Dodatek č. 1 ke Smlouvě o dílo

Shora uvedené smluvní strany se dohodly na uzavření dodatku č. 1 (dále jen „dodatek“) ke Smlouvě o dílo uzavřené dne 23.05.2024, která byla uzavřena se zhotovitelem jako vybraným dodavatelem veřejné zakázky: „**Vybudování přírodovědecké expozice a návštěvnického centra pro inovativní prezentaci přírodního dědictví Muzea východních Čech v Hradci Králové, Centrální krajský depozitář – SP**“ (dále jen „veřejná zakázka“), zadané v otevřeném nadlimitním řízení dle zákona č. 134/2016 Sb., o zadávání veřejných zakázek, ve znění pozdějších předpisů (dále jen „zákon“). Veřejná zakázka byla oznámena ve Věstníku veřejných zakázek pod evidenčním číslem Z2023-047497 (dále jen „veřejná zakázka“).

Revitalizace objektu Vrbenského kasáren, evidenční číslo 26800017
Centrum kreativního muzejnictví Královéhradeckého kraje, reg. číslo: 0231000002
Kasárna muzejní kreativity Muzea východních Čech v Hradci Králové, reg. číslo: CZ.06.04.04/00/22_050/0002745

ZMĚNOVÝ LIST		1	
Piloty - přístavba			
Stavba:	Vybudování přírodovědecké expozice a návštěvnického centra pro inovativní prezentaci přírodního dědictví Muzea východních Čech v Hradci Králové, Centrální krajský depozitář

Protokol inženýrského geologa

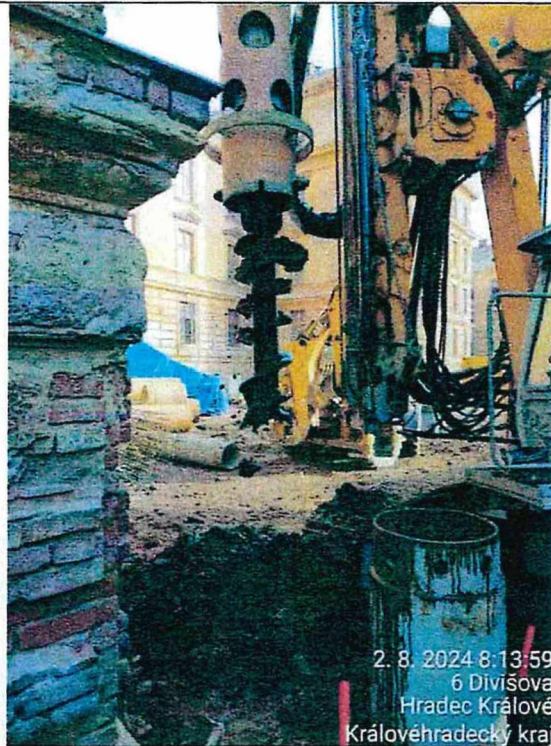
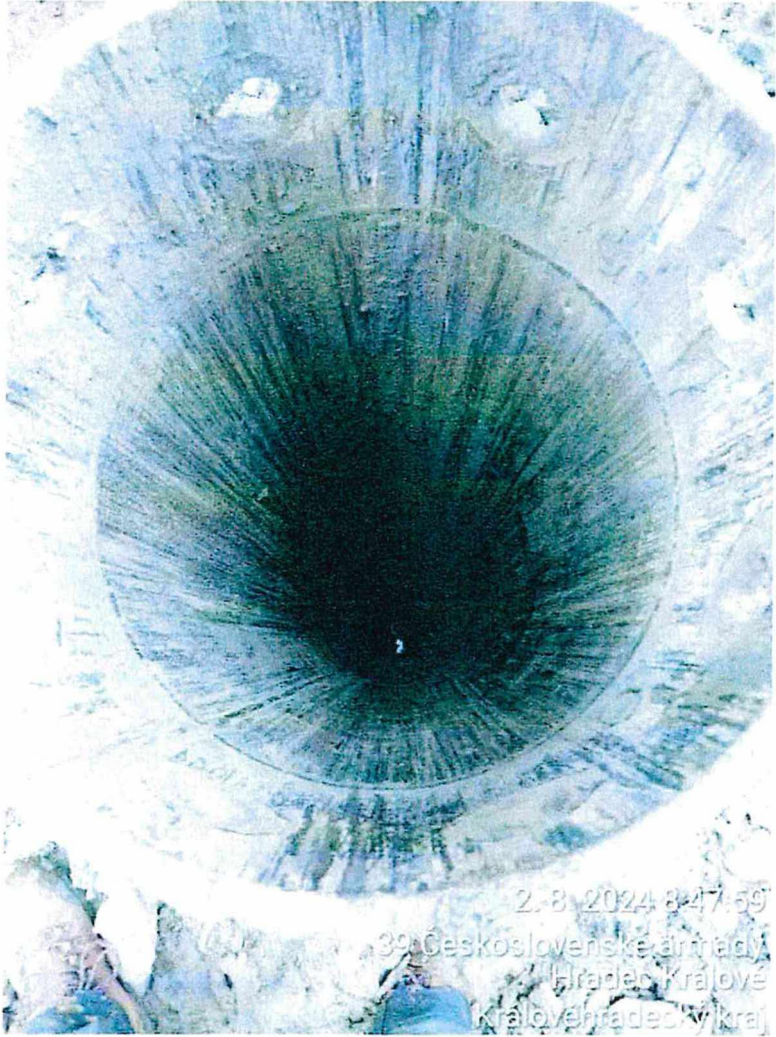
Obr. 1 Pohled na průběh vrtné činnosti na vrtu P11, vývrtek - navážka

Obr. 2 Vývrtek – slínovec pevnosti R5 až R4

<p>Obr. 3 Pohled na dno vrtu pro pilotu P11 před finálním začišťením</p>
<p>Závěry</p>	<p>- Požadavek projektové dokumentace požaduje opření do slinivcového podloží pevnosti R5. Z popisu v předešlé kapitole je zřejmé, že tento požadavek je splněn až překonán.</p>
<p>Zpracoval</p>	<p>Mgr. Károly Alföldi</p> <p>Odborně způsobilý inženýrský geolog</p>

Hradec Králové - muzeum
 Pilotové pole - základy
 M 1:100

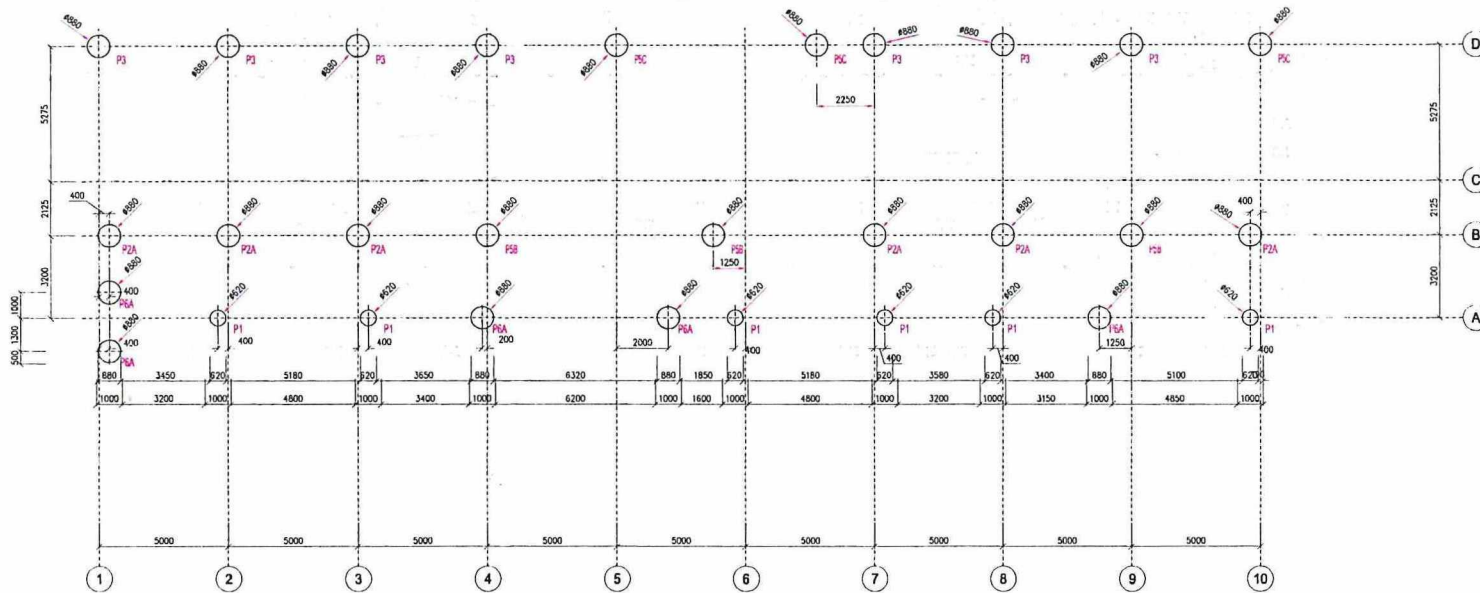
Odůvodnění změn oproti DPPS

Návrh byl proveden na základě skutečně zastížené geologie přímo na staveništi (viz protokol inženýrského geologa ze dne 2.8.2024). Dále byly pro návrh použity základní údaje z DPPS, ze SV a ze zadání.

Z přepočtu vznikly následující změny:

- U piloty typu P6 došlo ke změně průměru piloty ze 600 mm na 880 mm – nově P6A (a v důsledku toho ke zkrácení piloty na 9,50 m), a to z důvodu velmi obtížné až nemožné vrtatelnosti relativně tenké a dlouhé piloty ve zjištěné geologii.
- Piloty P4 byly vypuštěny a nahrazeny pilotami P2A na ose A – byly zkráceny
a P3 na ose D – stejně dlouhé, proto přečíslování
- Piloty P5 byly rozděleny na P5B na ose B a P5C na ose D - byly zkráceny

Nosné sloupy a stěny železobetonového skeletu přístavby budou vetknuty přes betonové patky (prahy) do vrtaných železobetonových pilot $\varnothing 620$ mm a $\varnothing 880$ mm, které jsou opřeny do slínovcového podloží tř. R5. Pod přístavbou probíhá přibližně mezi osami 4-6 hradební bastion původního obranného systému města. V případě, že pilota je v blízkosti základů bastionu, je upravena její délka až pod založení bastionu (počítá se s omezením účinnosti, obdobně jako u skupiny pilot).

Piloty se vrtají z úrovně upraveného terénu - 0,55 m. Horní hrana pilot na ose „A“ je ve výškové úrovni - 1,40 m, na osách „B“ a „D“ na úrovni -1,50 m.

S ohledem na HPV budou vrty pilot a betonáž prováděny pod ochranou pažnice. Je požadováno výšku hlavy piloty pře-betonovat a následně odbourat na projektovanou úroveň.

Výztuž pilot je navržena z betonářské oceli třídy B500B. Hlavní výztuž pilot $\varnothing 620$ mm je 8x R16 a pilot $\varnothing 880$ 8x R20. Hlavní výztuž je vytažena z hlavy pilot na délku 0,70 m. Příčnou výztuž u všech typů pilot tvoří spirála R6 – stoupání 150 mm. Minimální požadované krytí hlavní výztuže betonem je 80 mm, nominální 100 mm.

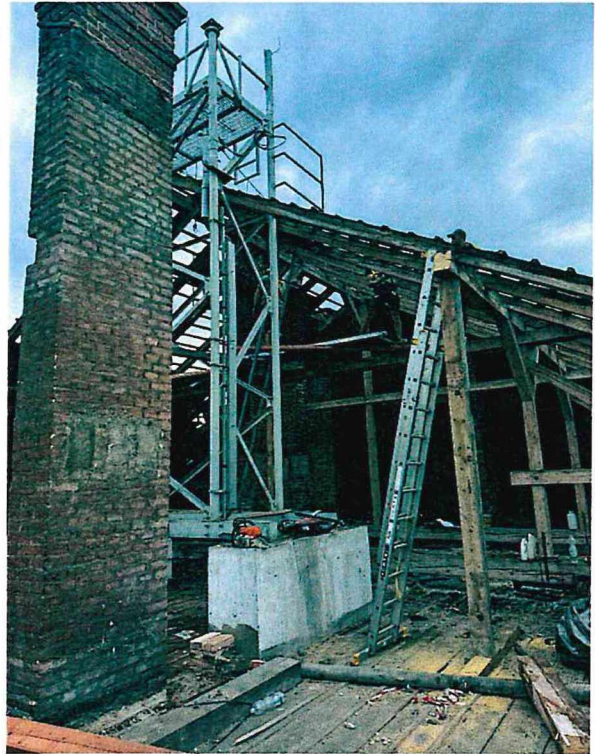
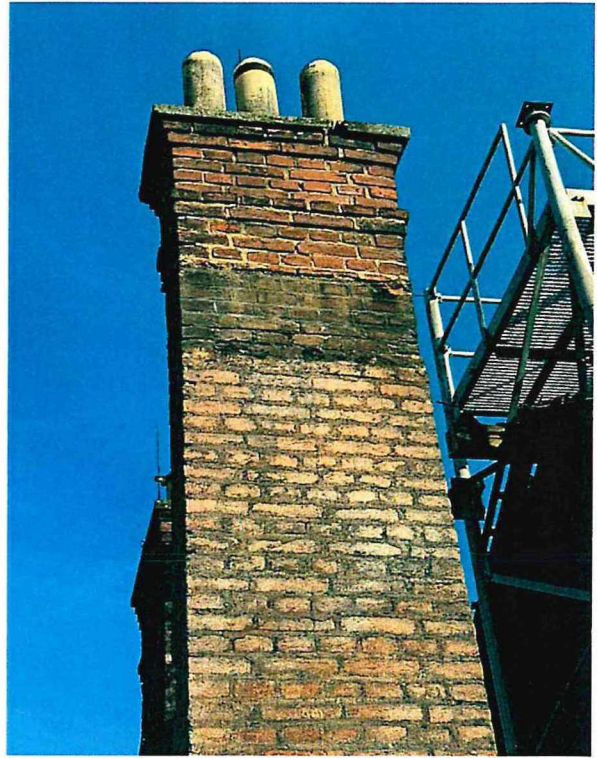
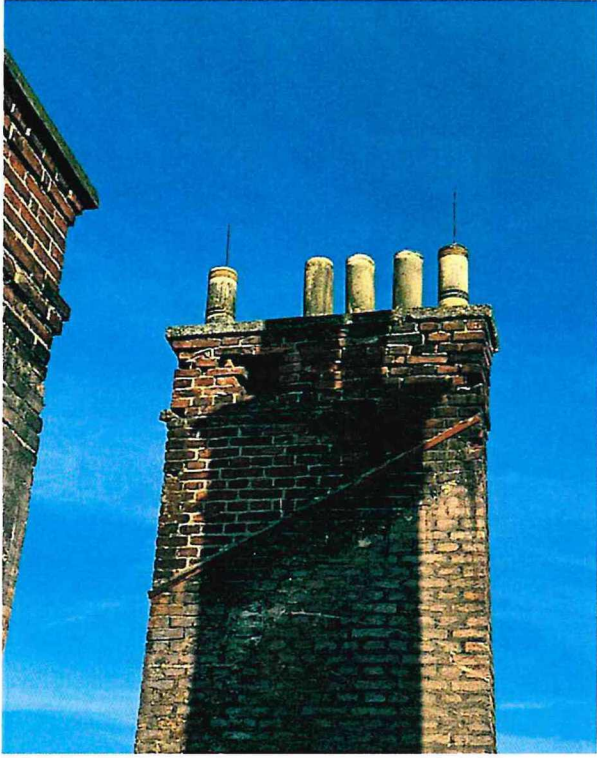
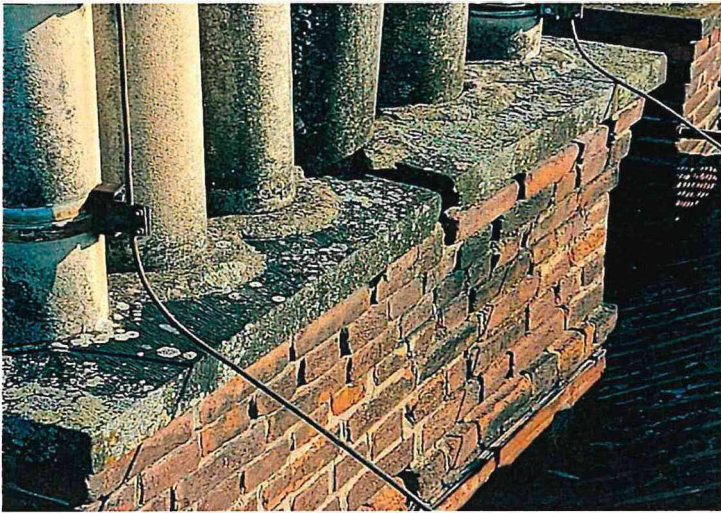
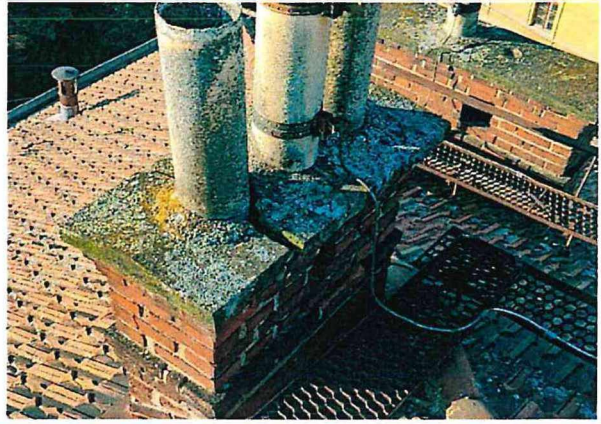
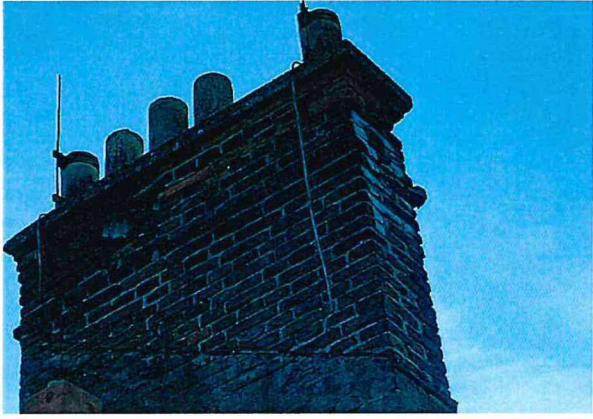
1.1 Popis původního řešení:				
Dle projektové dokumentace je třeba v části nad střešním pláštěm narušené části kominových těles vyzdít cihelným materiálem stejných rozměrů a barevnosti, licové zdivo přespárovat. Tyto práce nejsou obsaženy ve ve výkazu výměr.

1.2 Popis nového řešení:				
Na základě kontroly provedené AD a TDS stávajících kominových těles v nadstřešní části je navrženo částečné rozebrání a následné přezdění narušených částí kominových těles vč. obourání betonové krycí desky a provedení přespárování ostatních částí kominových těles na střešním pláštěm.				
2 Zdůvodnění změny:				
Změnový list uvádí v souladu s projektovou dokumentací a výkazem výměr na základě zjištěného skutečného stavu nadstřešních částí kominových těles. Vzhledem k přístupnosti a stavu původní konstrukce střešy nebylo z důvodu bezpečnosti osob možné provést podrobný průzkum stavu kominových těles při vypracování projektové dokumentace.				
Jedná se o změny, jejichž potřeba vznikla v důsledku okolností, které zadavatel jednající s náležitou péčí nemohl předvidat, a tato změna nemá celkovou povahu zakázky. Nejedná se o podstatnou změnu závazku ze smlouvy k veřejné zakázce.
